con la presente si inviano le Osservazioni contro il Progetto di un impianto eolico codice procedura ID_VIP/ID_MATTIM: 1269 denominato "Pitigliano"; ubicato nei comuni di Pitigliano (GR) e Sorano (GR) costituito da 20 (venti) aerogeneratori di potenza nominale 7,0 MW per un totale di 140,0 MW con relative opere connesse ed infrastrutture indispensabili.

“Progetto di un impianto eolico denominato "Pitigliano" ubicato nei comuni di Pitigliano (GR) e Sorano (GR) costituito da 20 (venti) aerogeneratori di potenza nominale 7,0 MW per un totale di 140,0 MW con relative opere connesse ed infrastrutture indispensabili”

OSSERVAZIONE n. 1. Mancata consultazione della Soprintendenza Archeologica Belle Arti e paesaggio per la Provincia di Viterbo e l'Etruria meridionale.

IMMAGINE n 5. Mappa eolici elaborata dall'Associazione Amici della Terra. La mappa evidenzia il cumulo degli impianti tra Lazio e Toscana.

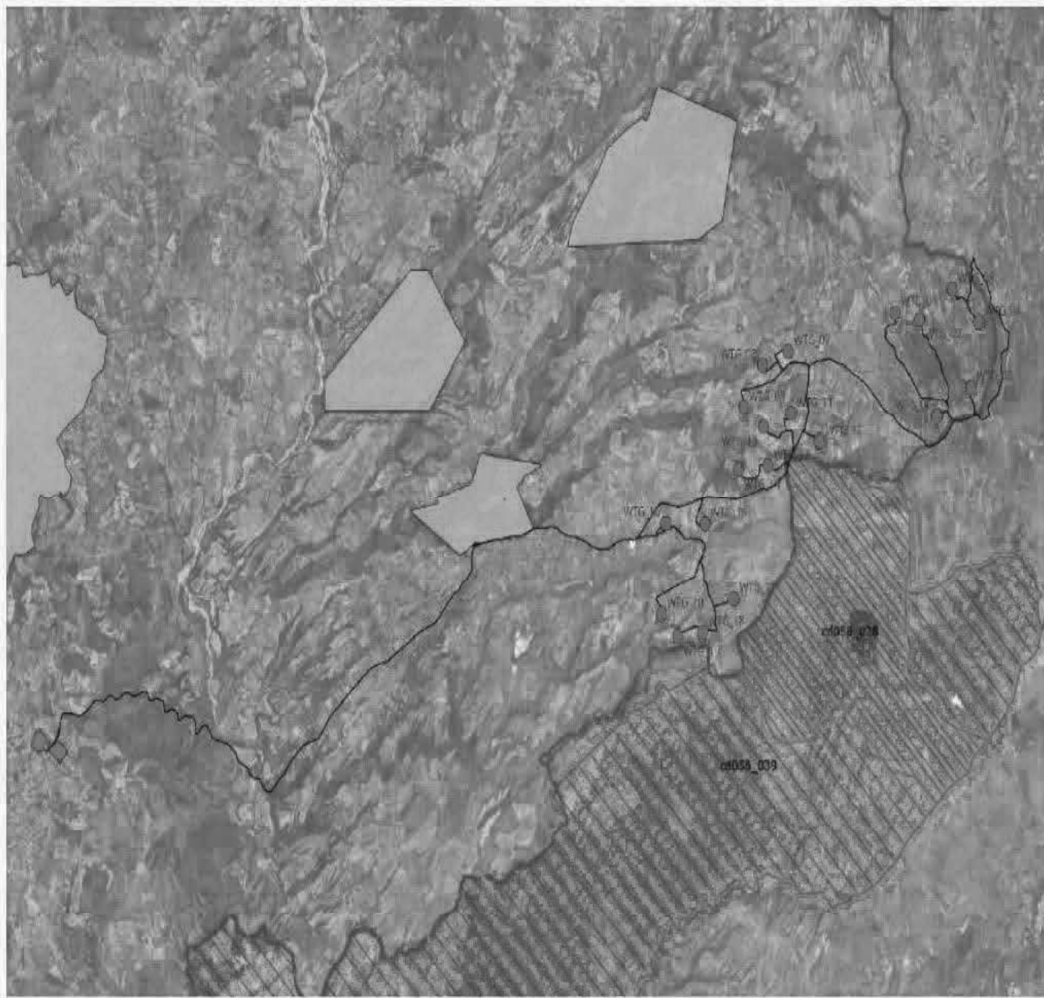
Riguardo al cumulo degli impianti FER, le mappe prodotte dalla proponente riguardano, come già evidenziato, soltanto una parte molto piccola degli impianti FER dell'area intermedia e vasta e in particolare di quelli eolici che contribuiscono a creare un notevole cumulo e la saturazione del territorio tosco laziale. Riguardo al cumulo dei soli impianti eolici si riporta la mappa dell'intervisibilità degli impianti eolici elaborata dall'Associazione nazionale “Amici della Terra”.

Se agli impianti eolici rappresentati qui sopra che non comprendono sia l'impianto eolico Pitigliano e le altre 14 pale del progetto eolico in verifica amministrativa sempre nel territorio di Pitigliano si aggiungono i migliaia di ettari (7000 fin'ora) di territorio occupato dagli impianti fotovoltaici e agrivoltaici e dalle altre tipologie appare chiaro il numero spropositato degli impianti FER nella bassa toscana e nella Tuscia.
